## RESOLUCIÓN Nº 1474

**“POR LA CUAL SE OTORGA PERMISO DE OCUPACIÓN DE CAUCE PERMANENTE SOBRE EL ARROYO LA CEIBA, PARA LA CONSTRUCCIÓN DE LAS OBRAS HIDRÁULICAS RELACIONADAS CON UN DIQUE DE DERIVACIÓN PARA LA REORIENTACIÓN DE LAS AGUAS DEL ARROYO LA CEIBA HACIA EL ARROYO CAURINA A TRAVÉS DE UN CANAL EN TIERRA, EN JURISDICCIÓN DEL MUNICIPIO DE BARRANCAS, DEPARTAMENTO DE LA GUAJIRA Y SE DICTAN OTRAS DISPOSICIONES”.**

El día 28 de julio del 2021, la Subdirección de Autoridad Ambiental de CORPOGUAJIRA a través del Grupo de evaluación, control y monitoreo ambiental, ECMA, realizó visita de inspección ocular al área del proyecto, generándose de la misma informe técnico INT-1803 de 07 de septiembre de 2021.

Gráfico 6. Detalle del dique de derivación

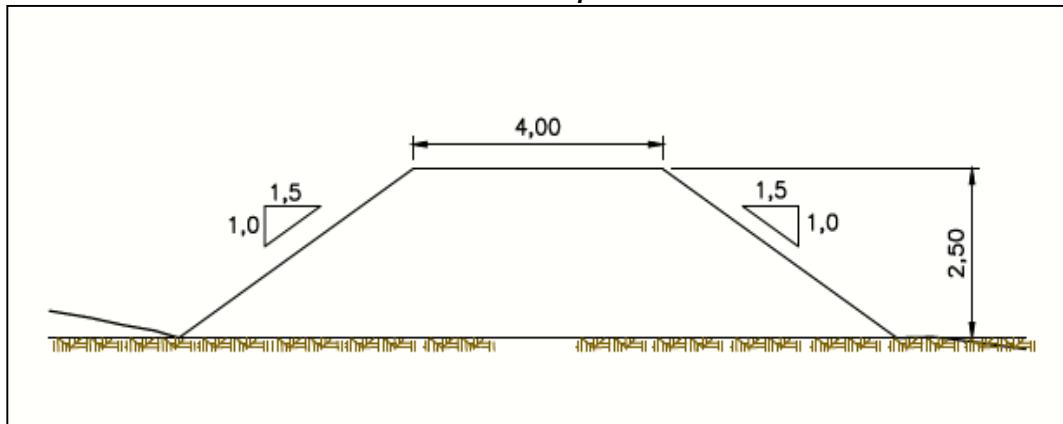
La obra hidráulica está conformada por la construcción de un dique de Derivación ubicado trasversal a la sección y la reorientación del cauce del arroyo La Ceiba, como se indica en los gráficos 6 y **figuras 5 y 6**.
